Lillestrøm kommune

Møtereferat oppstartsmøte

Detaljreguleringsplan for Felleskjøpet Lørenfallet

Møtedato: 07.05.2020

Figur 1. Oversikt over planområdet

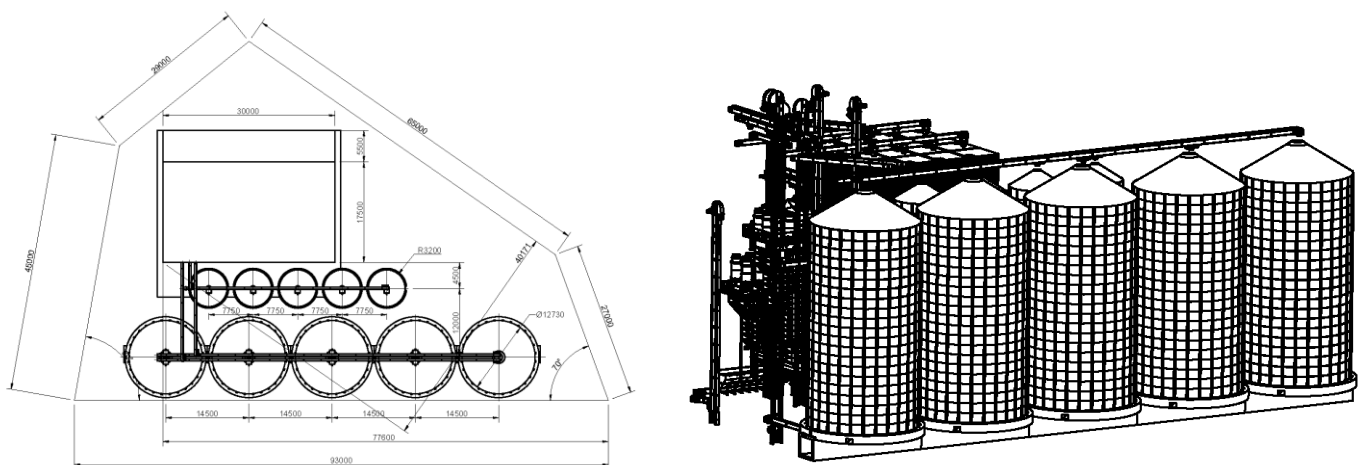
Varslingsområdet må utvides i lys av kravet til gang- og sykkelvei og planområdets sammenheng med eksisterende bolig i øst. Midtlinje vei samt midten av Rømua og sidevassdrag tas med for å sikre nødvendig kantvegetasjon.
